Actualización de lista de piezas ilustrada (IPL)

536LiP4, 536LiPT5 y 536LiPX

Descripción del cambio

Referencia 1

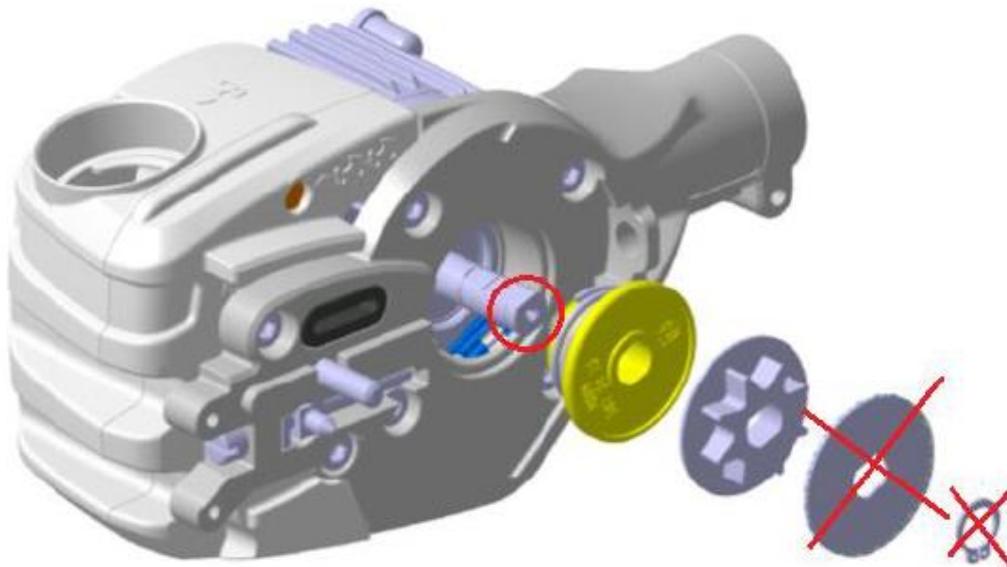
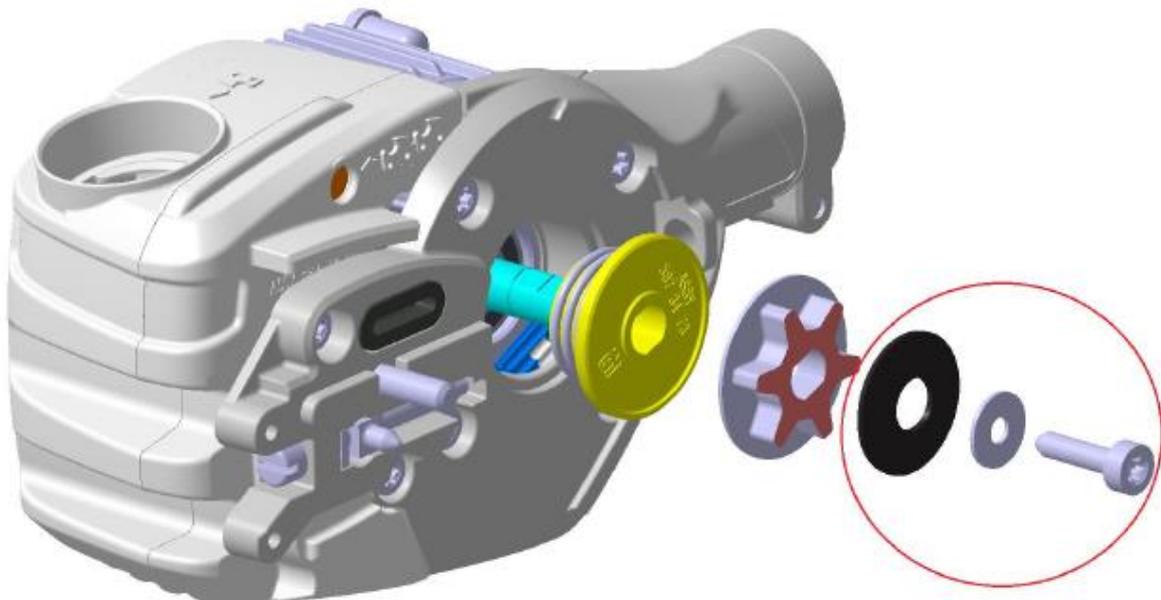
Conjunto del motor 587 69 08-01 sustituido por el kit de conjunto del motor 546 70 36-01, que incluye el conjunto del motor (529 65 38-01), el resorte de disco (597 67 01-01), la arandela (503 23 00-35) y el tornillo (503 21 53-20) (consulte la referencia 1 en la página 2).

Motor assy is replaced with a new motor assy that has an internal threaded hole in the shaft.
The washer and circlip are replaced by a disc spring, washer and screw.
The screw must be tightened with 7-8 Nm and the spur sprocket must be held / fixed to enable that.

Referencia 2 para la IDENTIFICACIÓN DEL SISTEMA DE CORTE 529 53 71-01.

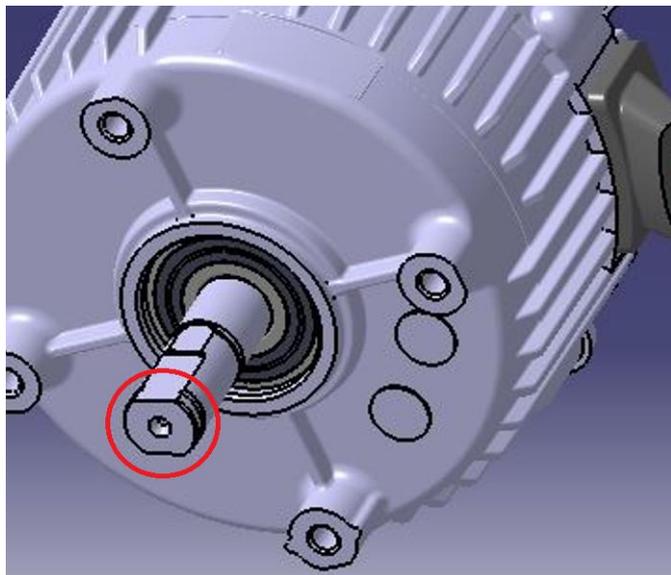
SISTEMA DE CORTE ANTIGUO 529 53 71-01 > (eje del motor sin orificio de tornillo) **SOLO** compatible con el CIRCLIP 735 31 12-00 y LA ARANDELA 577 27 15-01. Este antiguo sistema de corte incluye el MOTOR 587 69 08-01.

NUEVO SISTEMA DE CORTE 529 53 71-01 > (el eje del motor incluye un orificio para tornillo: consulte información más abajo) **SOLO** compatible con el RESORTE DE DISCO 597 67 01-01, la ARANDELA 503 23 00-35 y el TORNILLO 503 21 53-20. Este nuevo sistema de corte incluye el MOTOR 529 65 38-01.
